Contrato de Interventoría No 971-2021 INTERVENTORÍA PARA LAS OBRAS DE MEJORAMIENTO MEDIANTE LA CONSTRUCCIÓN Y MANTENIMIENTO, GESTIÓN PREDIAL, SOCIAL Y AMBIENTAL SOSTENIBLE DE LA RUTA DE LOS COMUNEROS (ZIPAQUIRÁ - BARBOSA - BUCARAMANGA; GIRÓN - PIEDECUESTA) EN LOS DEPARTAMENTOS DE CUNDINAMARCA, BOYACÁ Y SANTANDER, EN MARCO DE LA REACTIVACIÓN ECONÓMICA, MEDIANTE EL PROGRAMA DE OBRA PÚBLICA "VÍAS PARA LA LEGALIDAD Y LA REACTIVACIÓN VISIÓN 2030". MÓDULO 1.	
CONSORCIO ICEACSA - TPF	INFORME MENSUAL No. 56 INVIAS-IM – 0971-2021 ENERO DE 2026	Hoja 11 de 19

INFORME DISEÑO GEOMETRICO

CONCEPTO TÉCNICO ESPECIALIDAD DISEÑO GEOMÉTRICO

CONSECUTIVO	126
ESPECIALIDAD	DISEÑO GEOMÉTRICO
PROYECTO	CONTRATO 989 - 2021
CONTRATISTA	CONSORCIO VIAL MHC 063
ASUNTO	Revisión y Respuesta desde DISEÑO GEOMÉTRICO del oficio D-580 de 2021 que da respuesta al comunicado de interventoría C971-417-2021 (R-353) de asunto “Respuesta al comunicado D-386”. D-386 que tiene asunto: “Respuesta al comunicado de interventoría C971-270-2021 de asunto ‘Respuesta comunicado D-259 Respuesta al comunicado de Interventoría C971- 171-2021 de asunto ‘Respuesta D-186: Entrega actualización de los estudios y diseños de la Variante Zi

De la revisión preliminar de los Planos 1 al 9 con código IF-SEÑ-ZIBU-CU-S1-VA y citados en la tabla “RELACIÓN DOCUMENTOS REMITIDOS” de la comunicación D-000006413, se tienen, entre otras, las siguientes observaciones, las cuáles están consignadas dentro de los mismos planos y como comentarios:

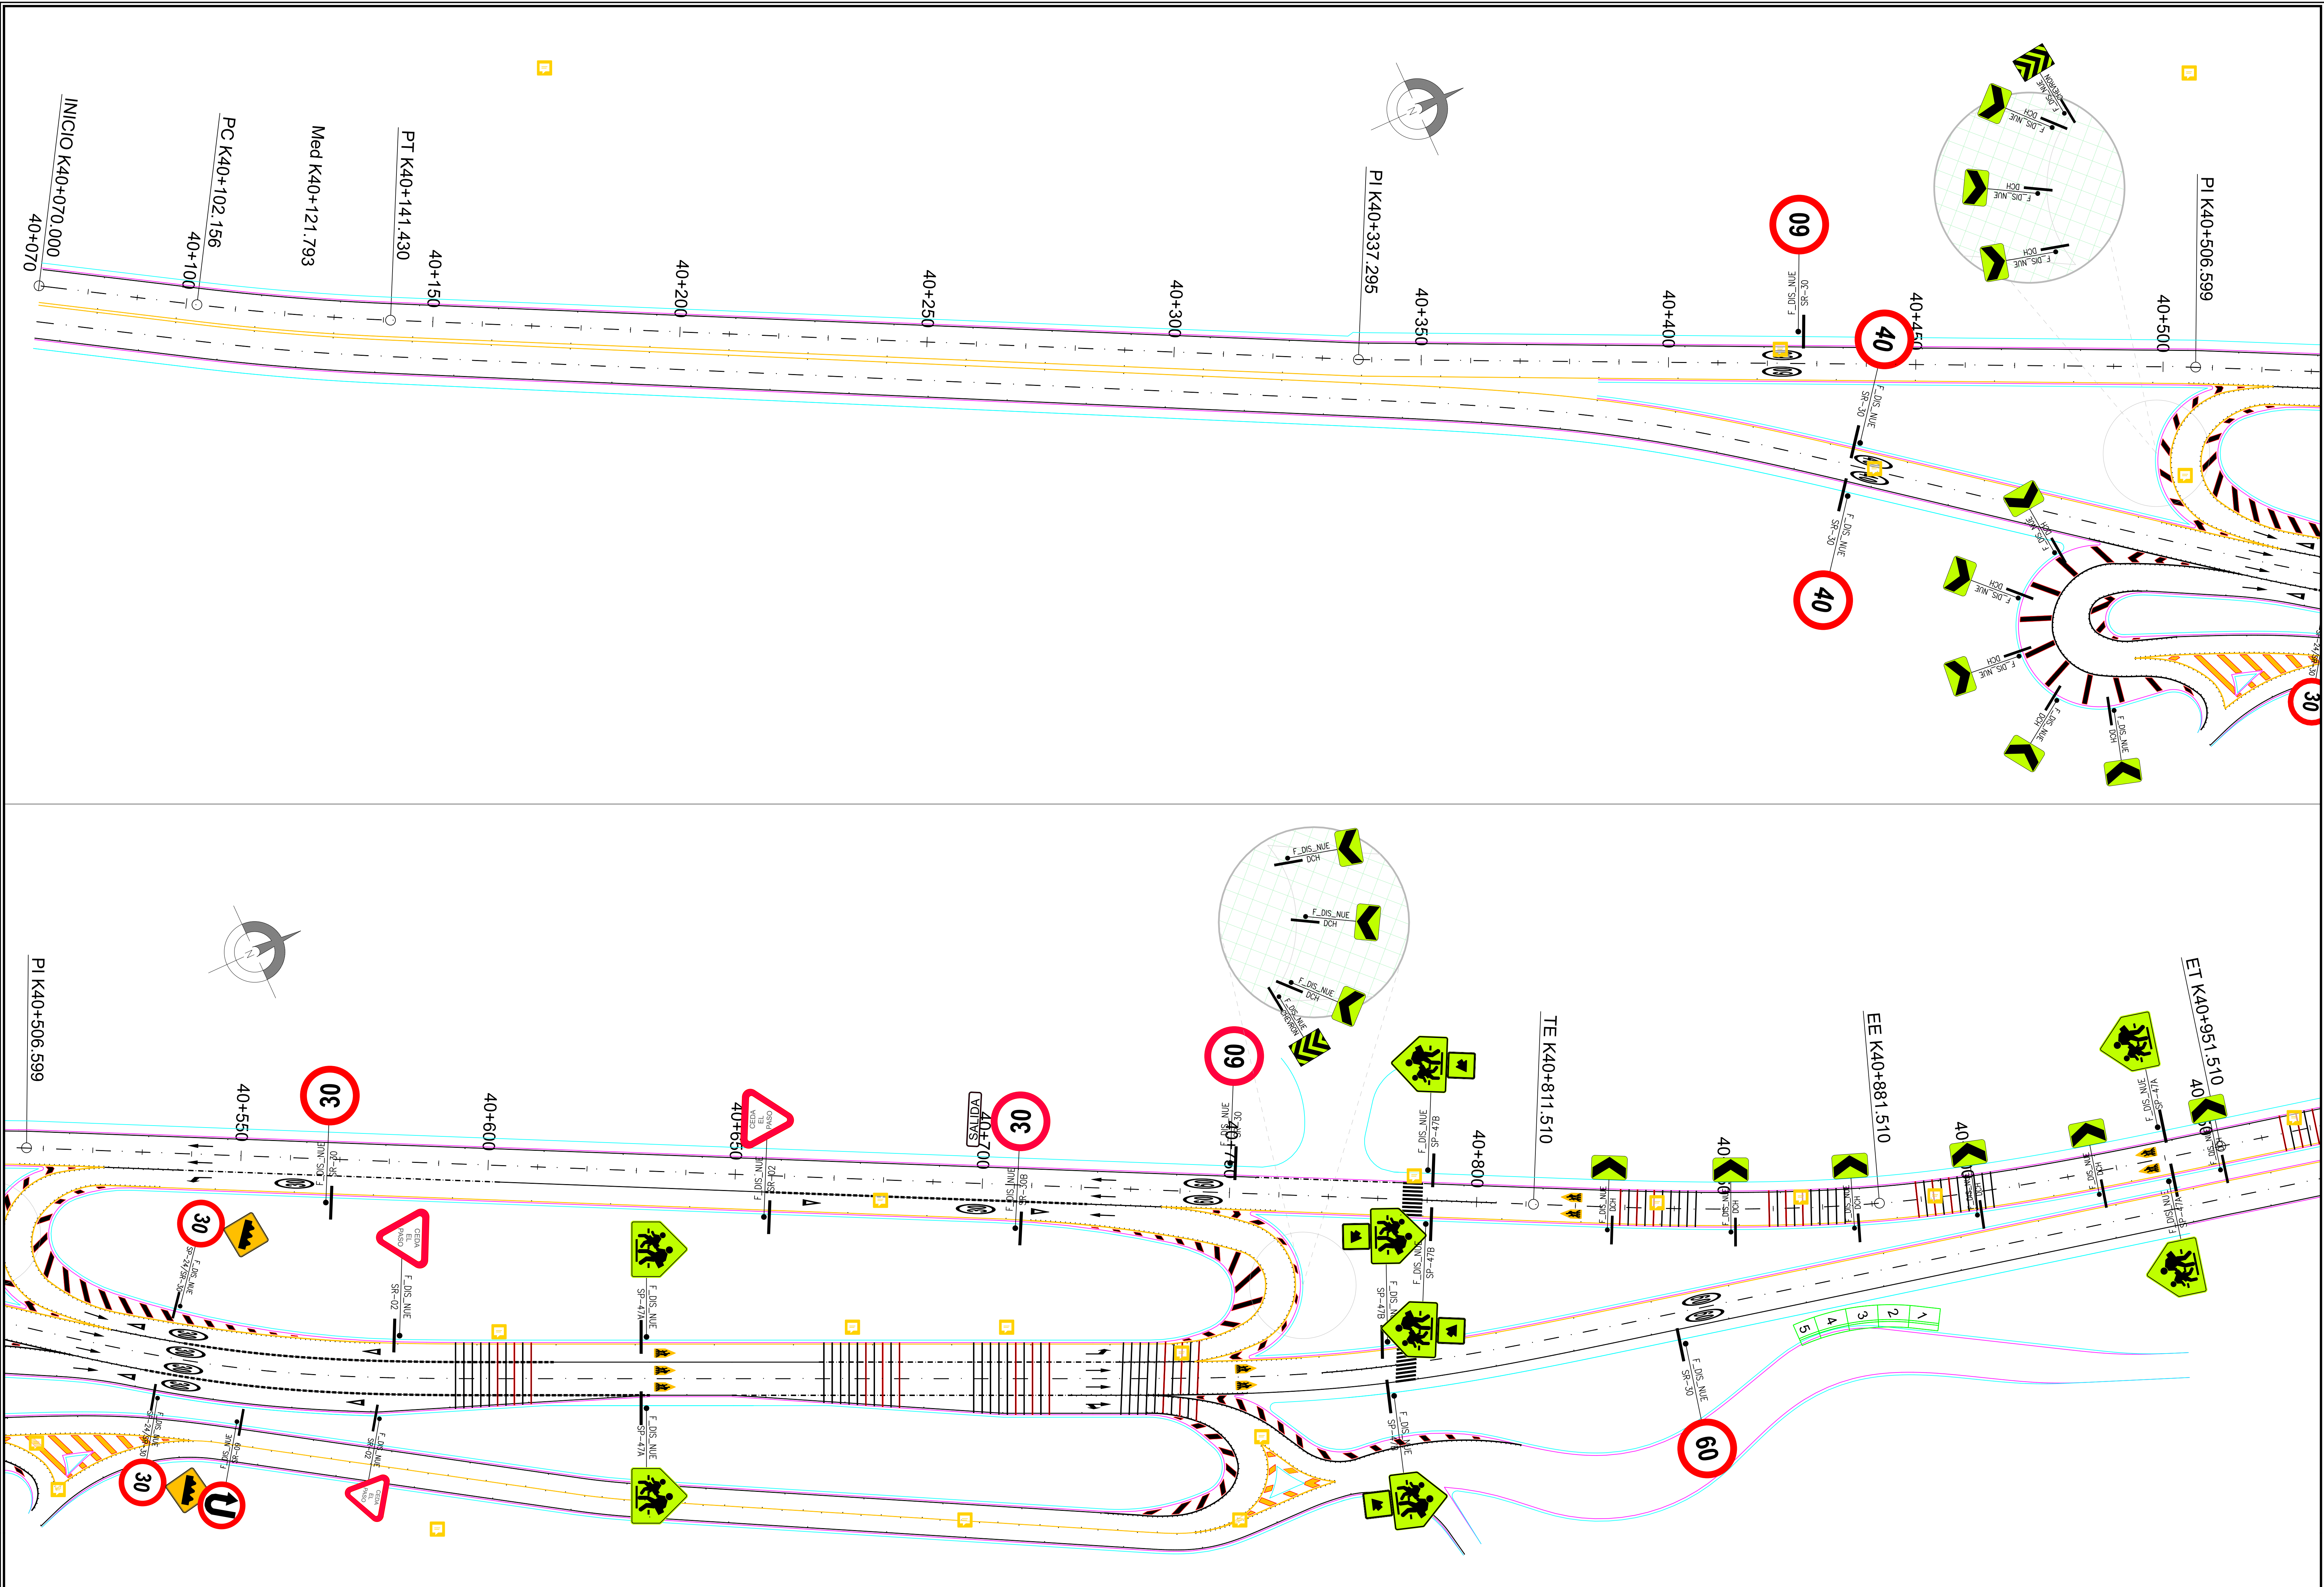
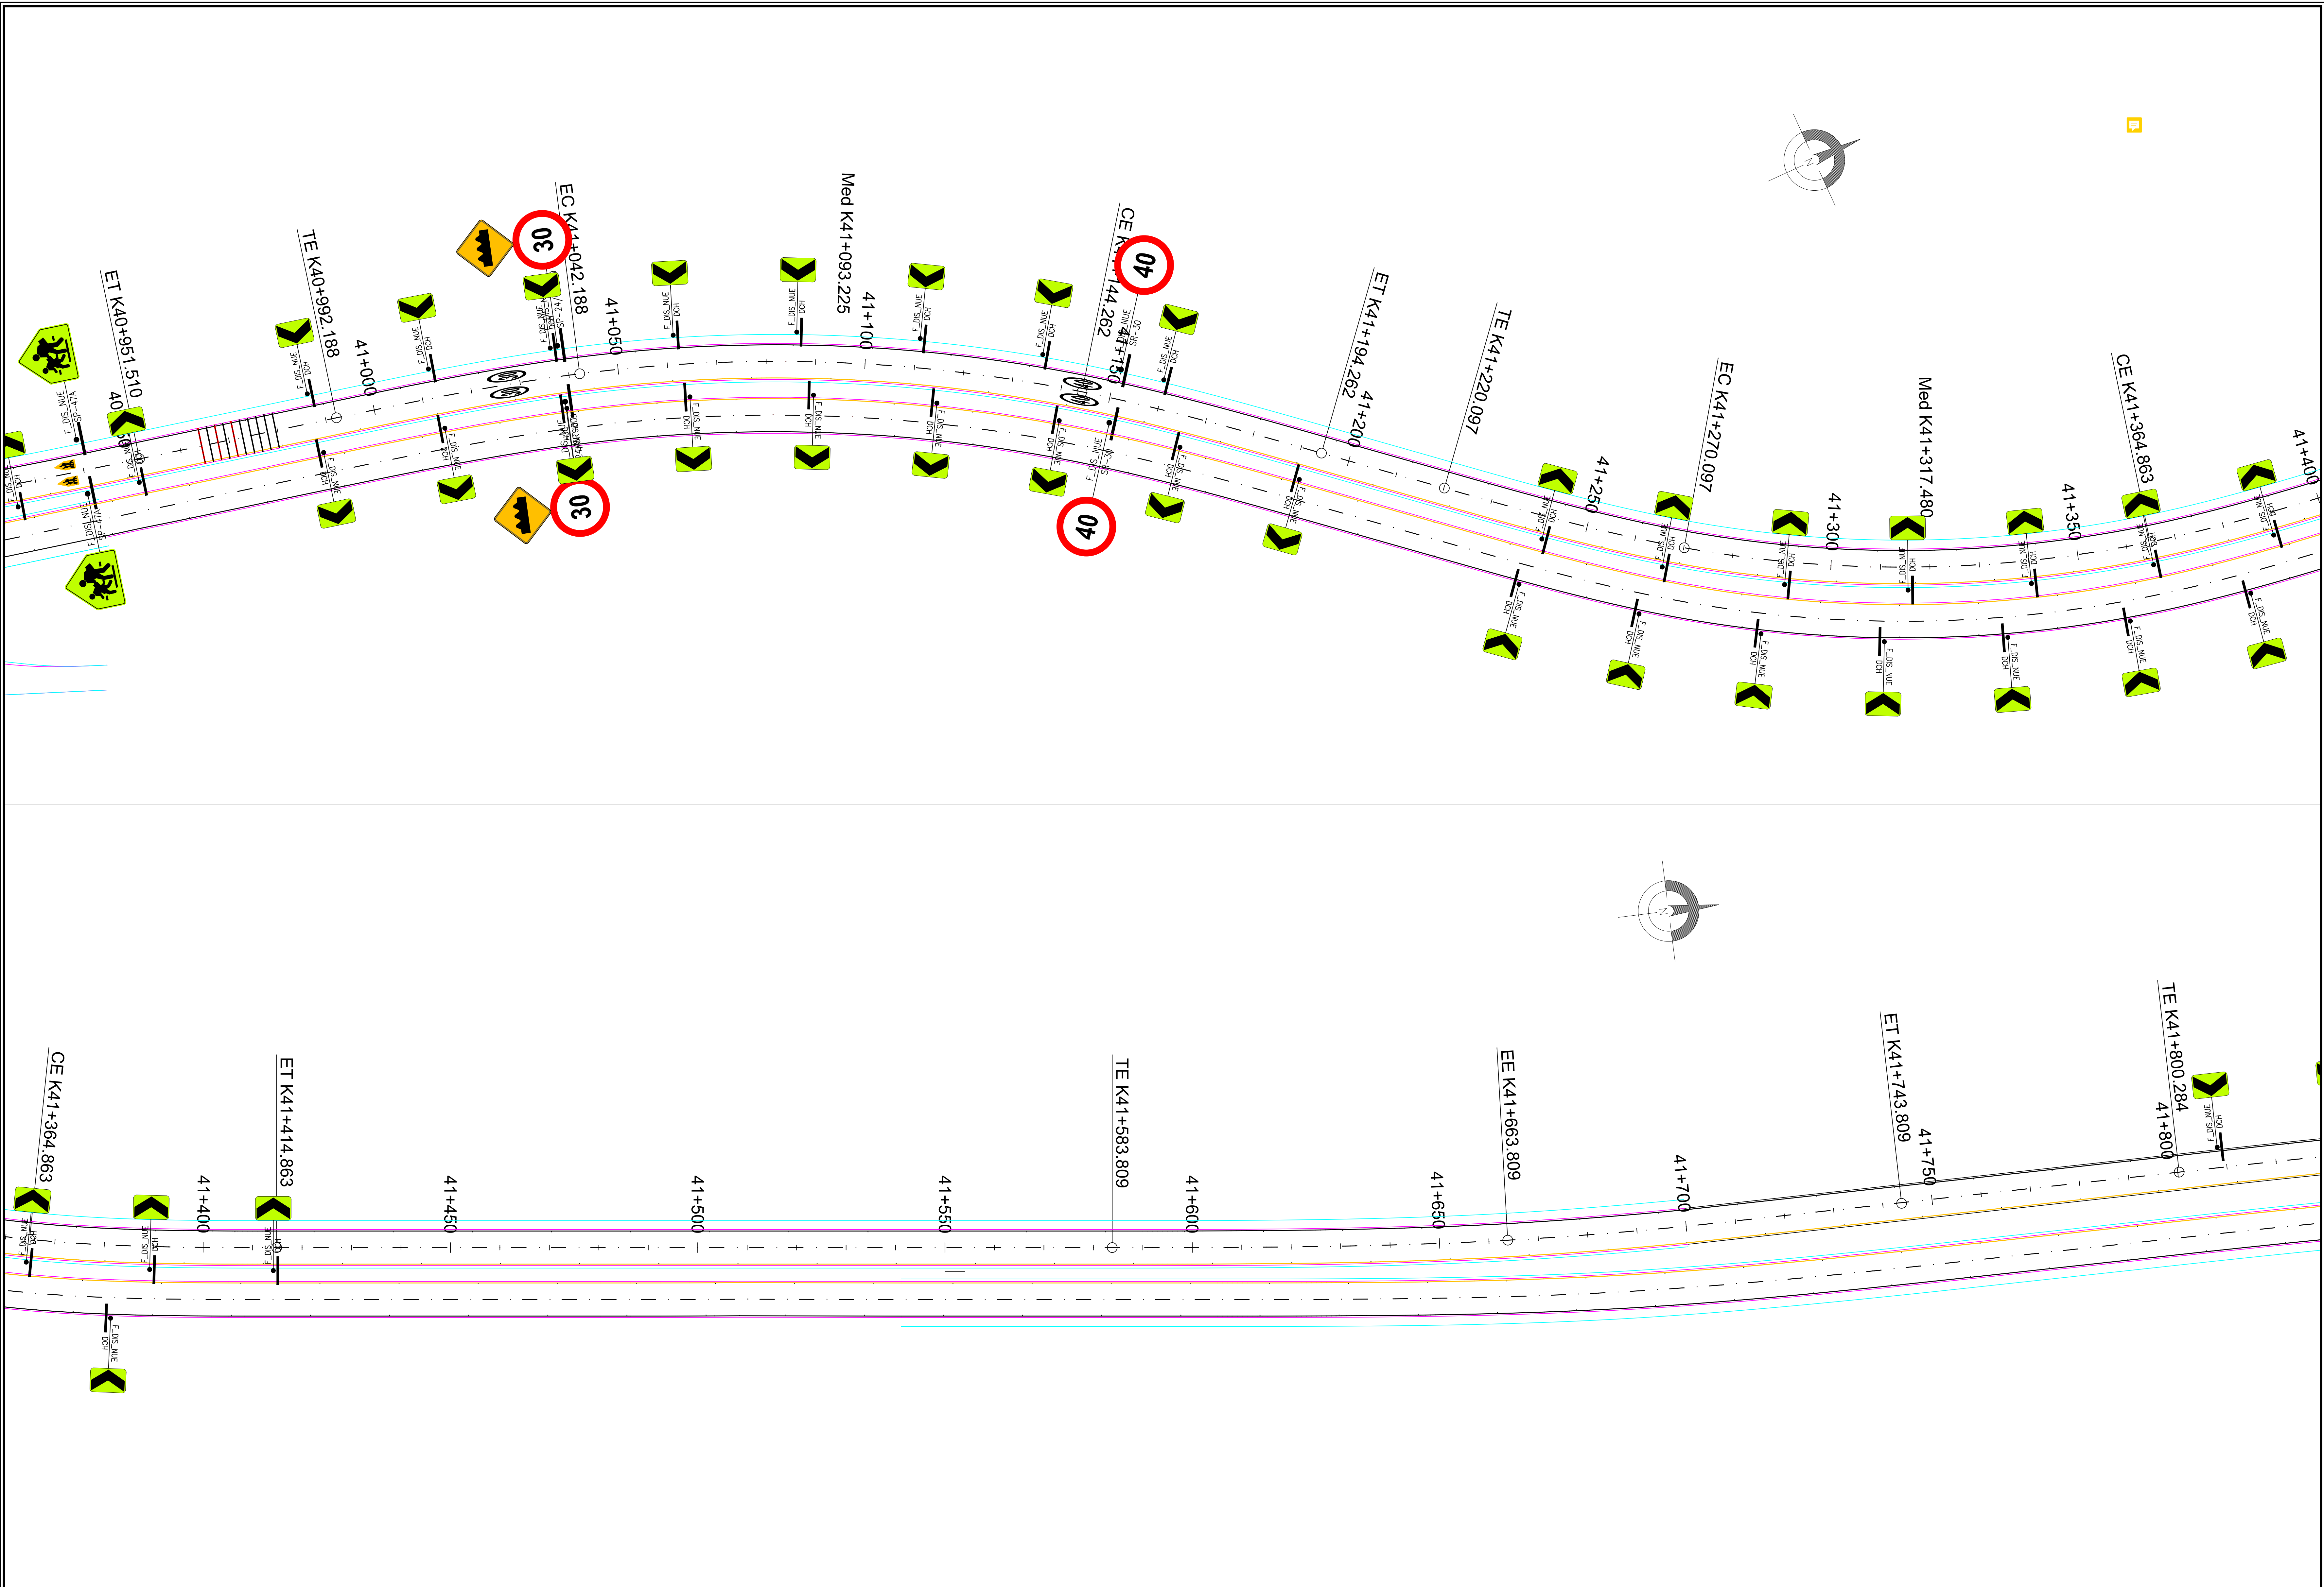
- Incluir en cada plancha el rótulo con las diferentes convenciones (vertical, horizontal, demarcación de tránsito divergente y convergente, sistema de contención vehicular, detalle constructivo de tachas reflectivas en marcas longitudinales, entre otras); también incluir la localización; se recomienda utilizar los mismos rótulos entregados en este mismo contrato y para la variante en Zipaquirá, así como la presentación, por ejemplo, de los detalles.

- Incluir los diferentes hitos que ayuden al lector a ubicarse en los planos (por ejemplo el Peaje Casablanca, los centros poblados reconocidos y/o industrias, escuelas, restaurantes, etc).

- En los retornos revisar que haya señales verticales y pictogramas de 30 Km/h.

- En las zonas donde se proponen bandas transversales revisar si existen o no viviendas, escuelas y ubicarlas en las diferentes planchas.
- Ubicar en la calzada existente los cabezales de alcantarillas que existan, así como los propuestos para la calzada nueva; incluir los DOL que se requieran al pie de éstos.
- En la salida de cada uno de los retornos del diseño de señalización, incluir tachones traspasables e hitos, hasta un punto tal que la maniobra de salir del retorno hasta el carril izquierdo de la vía principal sea lo menos riesgosa.
